Bullet 3

Slib capaciteit

Figuur 4-1. Toekomstige situatie slibgisting en ontwatering op rwzi's van WRIJ.

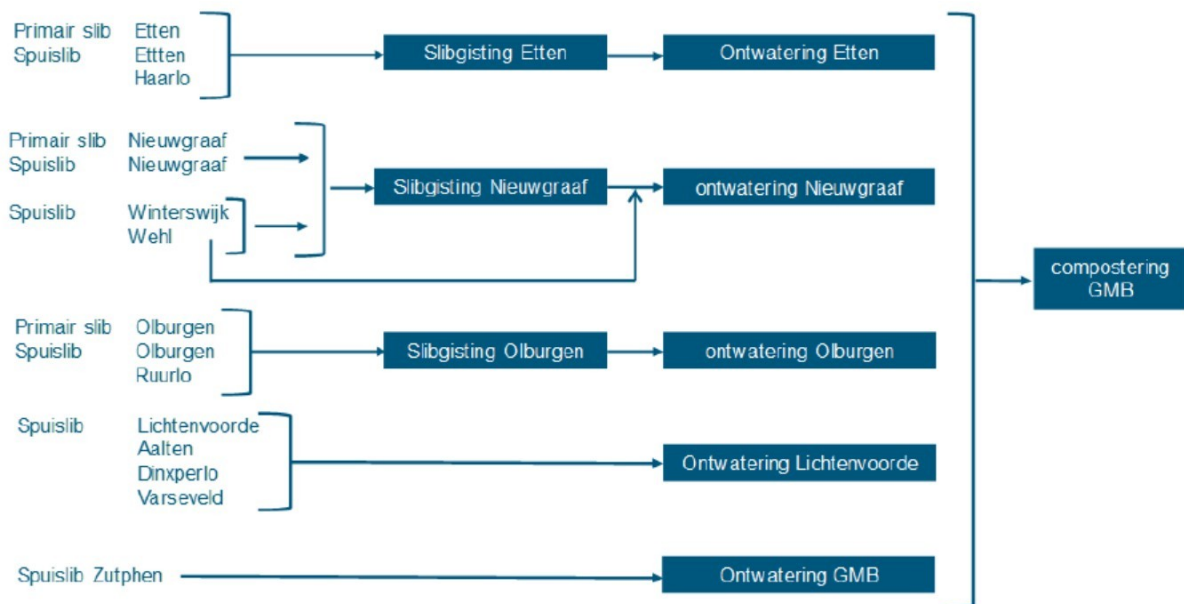
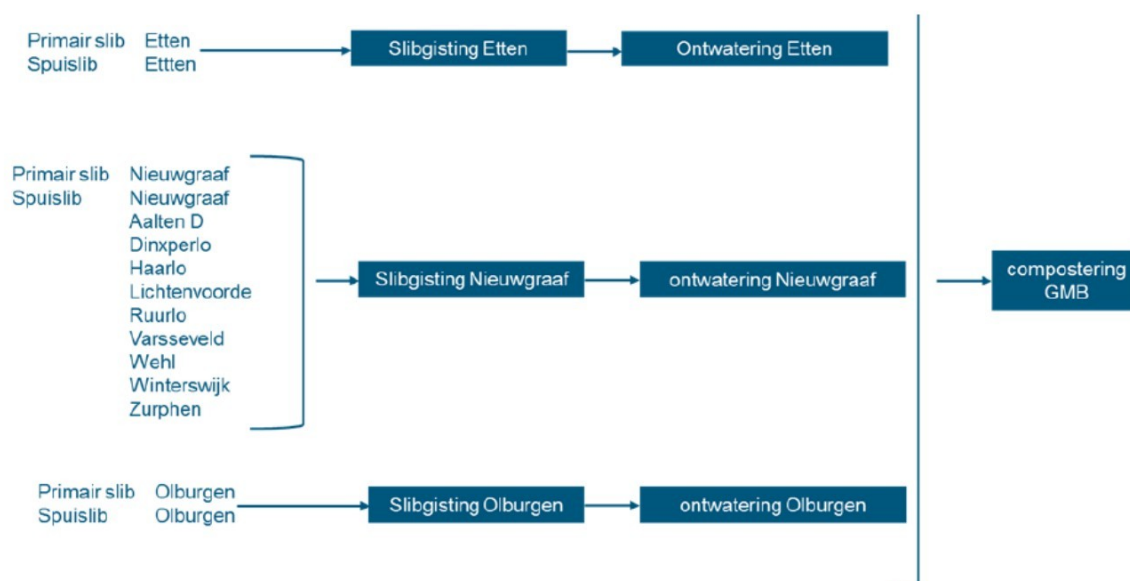
Er moet worden onderbouwd wat het aantal vrachtwagens is voor de aanvoer van extern slib en hoe dit zich verhoudt tot het akoestisch onderzoek.

Bullet 8 heeft betrekking op de beoogde situatie. Het is onduidelijk waar het aantal vrachtwagens voor de aanvoer van extern slib op gebaseerd is. Dit is immers afhankelijk van de hoeveelheid aan te voeren slib. In het akoestisch onderzoek uit 2025 worden (als ik het goed heb) 21 vrachtwagens per dag gehanteerd.

Het geluidsrapport en de passende beoordeling zijn voor de verkeersgegevens uitgegaan van dezelfde verkeersgegevens zoals die behoren bij in oktober verleende milieuvergunning. Wel is er een verschil in het gebruik van deze gegevens.

Voor de passende beoordeling is uitgegaan van de totale vrachtverkeersbewegingen **per jaar** zoals ook letterlijk in de aanvraag milieu zijn opgenomen.

Het geluidsrapport moet echter uitgaan van het maximale vrachtverkeersbewegingen **per dag**. De aan- en afvoer hoeveelheden zullen echter niet alle dagen het zelfde zijn. Zo wordt er in de winter meer slib aangevoerd dan in de zomer. Dit betekent dat je de daggegevens (maximaal 21 vrachtwagens per dag) waar het geluidsrapport van uit gaat niet kan doorrekenen naar jaargegevens.

(Geknipt uit bijlage 4)

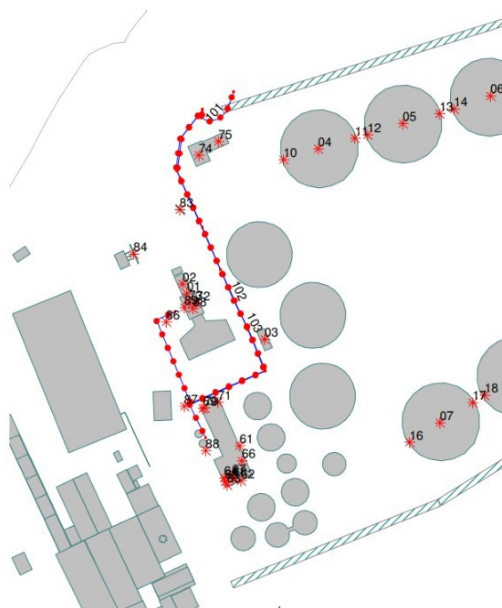
Er moet worden onderbouwd wat het aantal vrachtwagens is voor de aanvoer van extern slib en hoe dit zich verhoudt tot het akoestisch onderzoek.

Bullet 9 heeft betrekking op de referentiesituatie. De verkeersaantallen in de referentiesituatie zijn gebaseerd op het oudst beschikbare akoestische onderzoek uit 2007. Om de gehanteerde aantallen te kunnen verifiëren ontvangen wij dus graag (ook) het akoestisch onderzoek uit 2007.

In de passende beoordeling wordt naadloos aangesloten op het geluidsonderzoek uit 2007 van Witteveen en Bos. De gebruikte aantallen verkeersbewegingen voor de referentie situatie kloppen. Het geluidsrapport uit 2007 wordt meegeleverd.
